ADQUISICIÓN DE: EQUIPO ESPECIALIZADO PARA INSTITUTO TECNOLÓGICO DE SINALOA DE LEYVA

***ESTAS FIRMAS CORRESPONDEN AL ACTA DE JUNTA DE ACLARACIONES DE LA LICITACION PÚBLICA ESTATAL ISIFE-ADQ-LPE-012-2021.

PLANTA ALTA

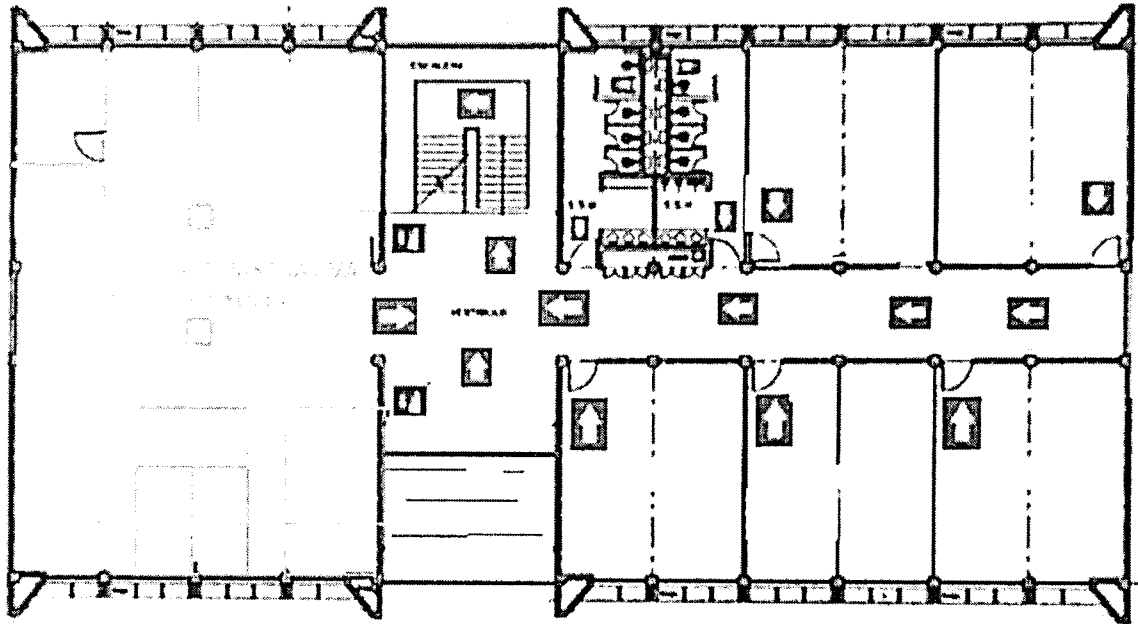
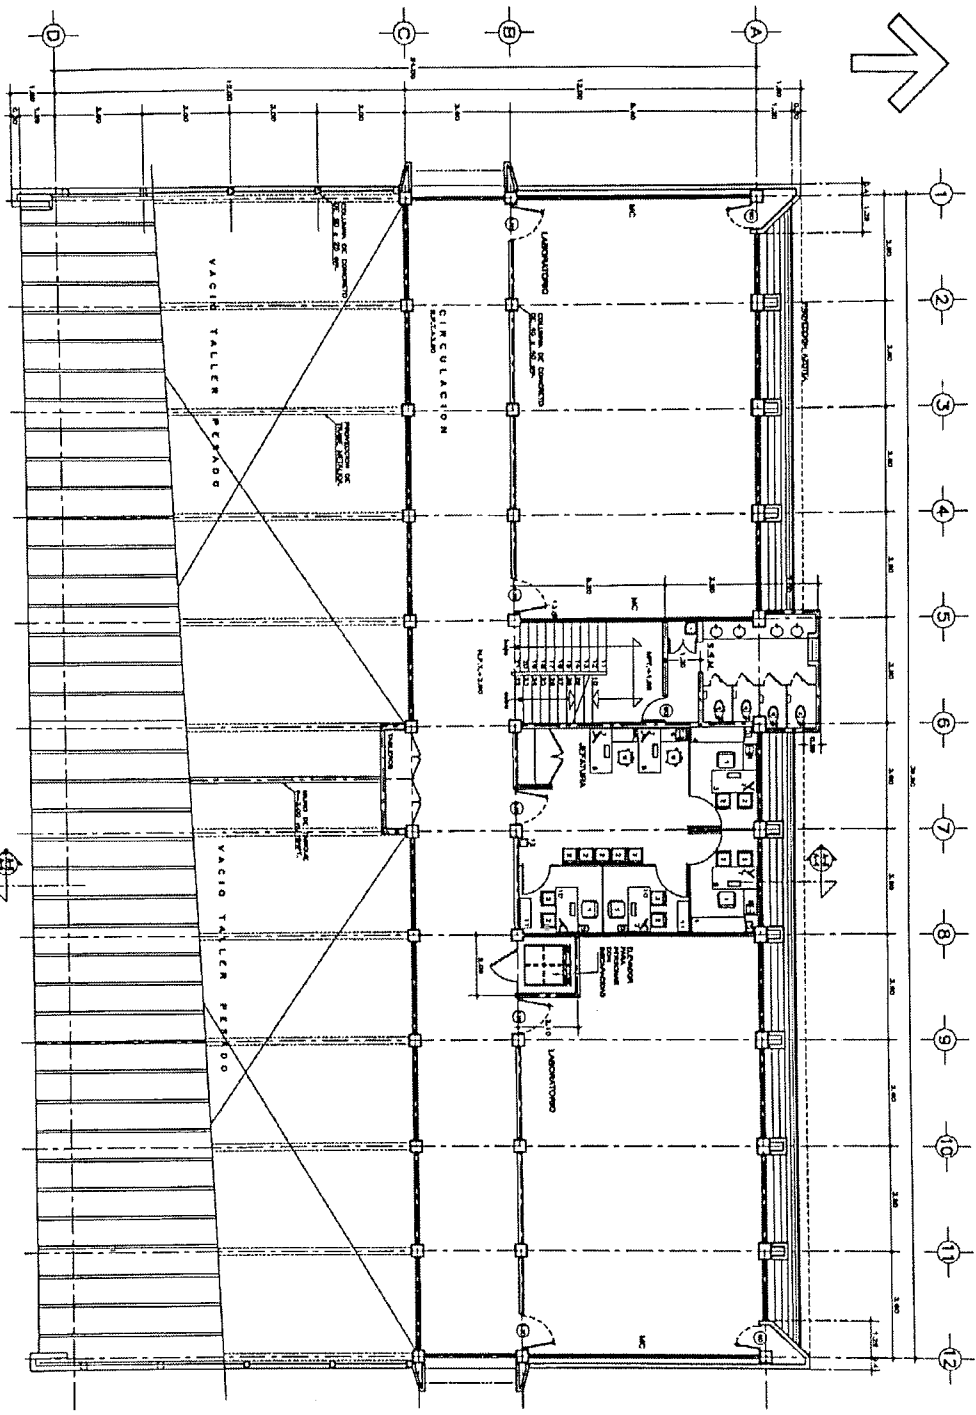
NATURALES. ¿SE ACEPTA?	
2	PARTIDA 6 SUBPARTIDA 1 Paquete de 16 cámaras 1080p Mpx Cctv 2tb Dvr 16 Ch Cable. EN FICHAS TECNICAS DESCRIPCON DE EQUIPO SE SOLICITA INCLUIR INSTALACION Y CAPACITACION. PARA PODER CUBRIR ESTOS DOS PUNTOS, SOLICITAMOS AMABLEMENTE A LA CONVOCANTE NOS PUEDA COMPARTIR PLANO DEL EDIFICIO O LUGAR AL CUAL ESTARA DESTINADO INSTALAR EL SISTEMA DE CAMARAS	Se anexan planos del plantel a la presente acta.
3	PARTIDA 6 SUBPARTIDA 1 Paquete de 16 cámaras 1080p Mpx Cctv 2tb Dvr 16 Ch Cable. EN FICHAS TECNICAS DESCRIPCON DE EQUIPO SE SOLICITA INCLUIR INSTALACION Y CAPACITACION. PARA PODER CUBRIR ESTOS DOS PUNTOS, SOLICITAMOS AMABLEMENTE A LA CONVOCANTE NOS PUEDA COMPARTIR PLANO CON DIMENSIONES Y MEDIDAS DEL EDIFICIO O LUGAR AL CUAL ESTARA DESTINADO INSTALAR EL SISTEMA DE CAMARAS, AL IGUAL SI EN EL MISMO PLANO PUEDAN SEÑALAR EL SEMBRADO O PUNTO DODNE SE COLOCARAN TODAS Y CADA UNA DE LAS CAMARAS.	Se anexan planos del plantel a la presente acta.
